改善箇所説明図 ②

ABSセンサー部断面図

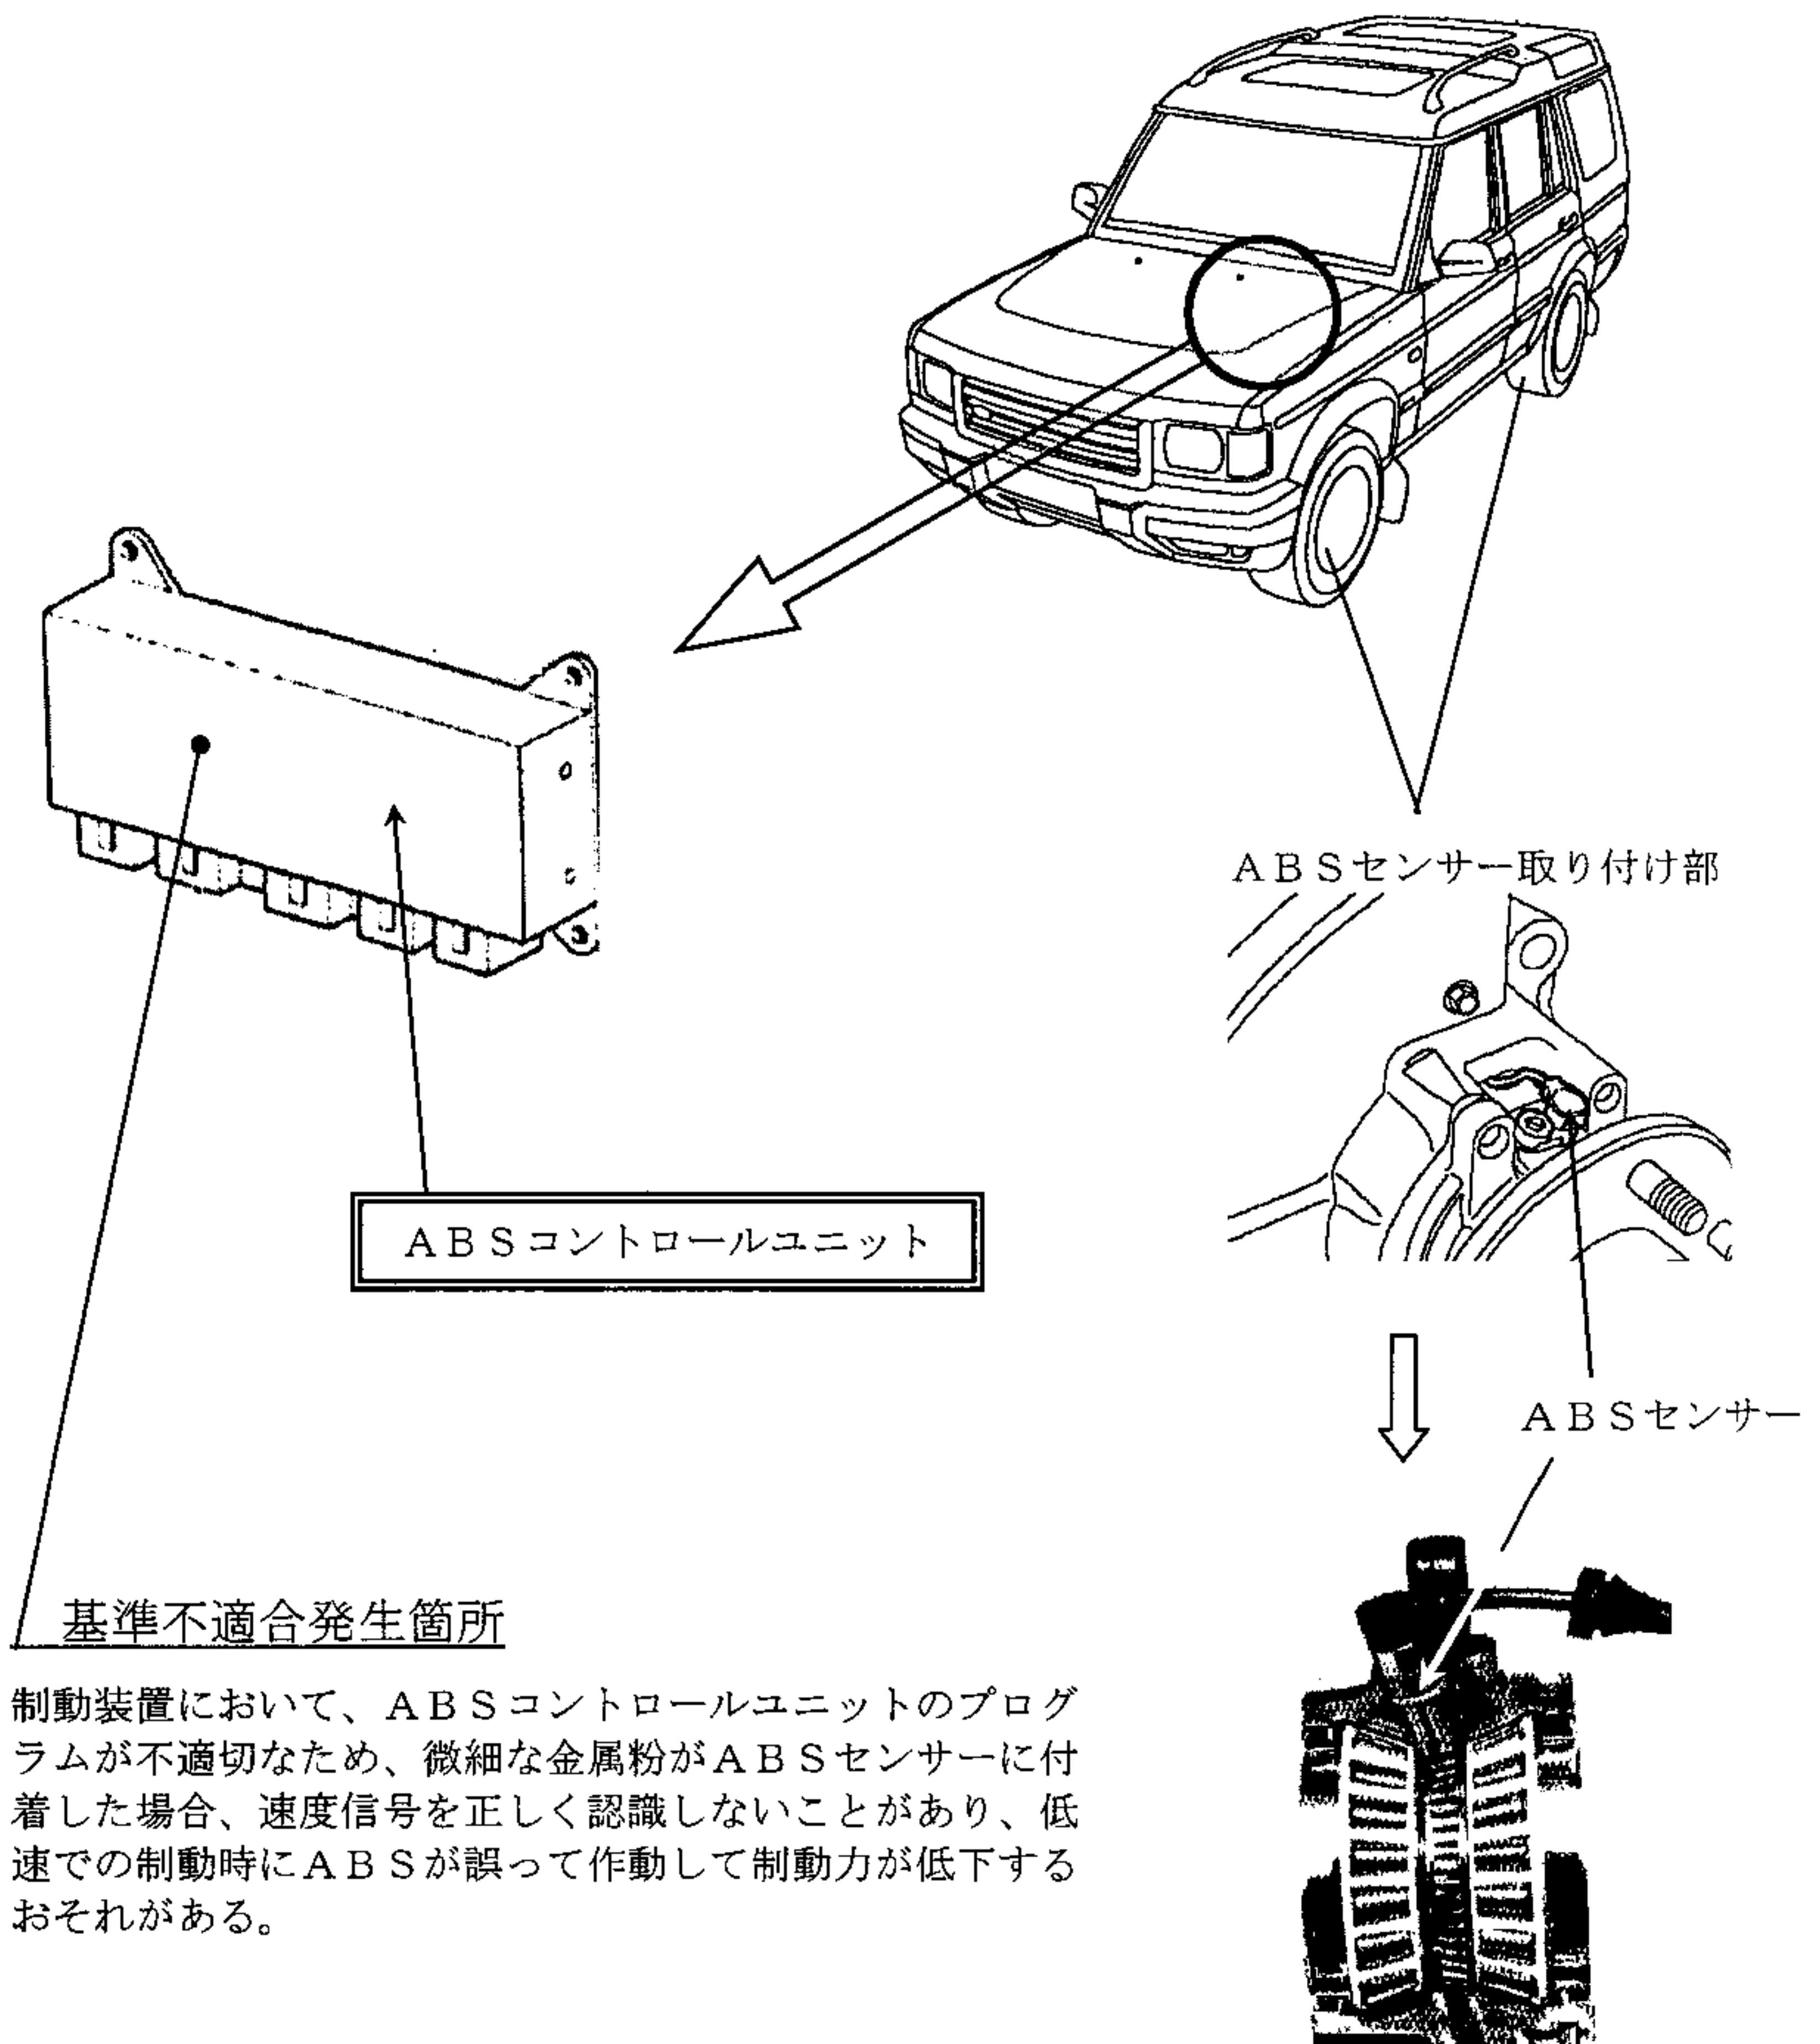
制動装置において、ABSコントロールユニットのプログラムが不適切なため、微細な金属粉がABSセンサーに付着した場合、速度信号を正しく認識しないことがあり、低速での制動時にABSが誤って作動して制動力が低下するおそれがある。

全車両、ABSコントロールユニットを対策品と交換する。
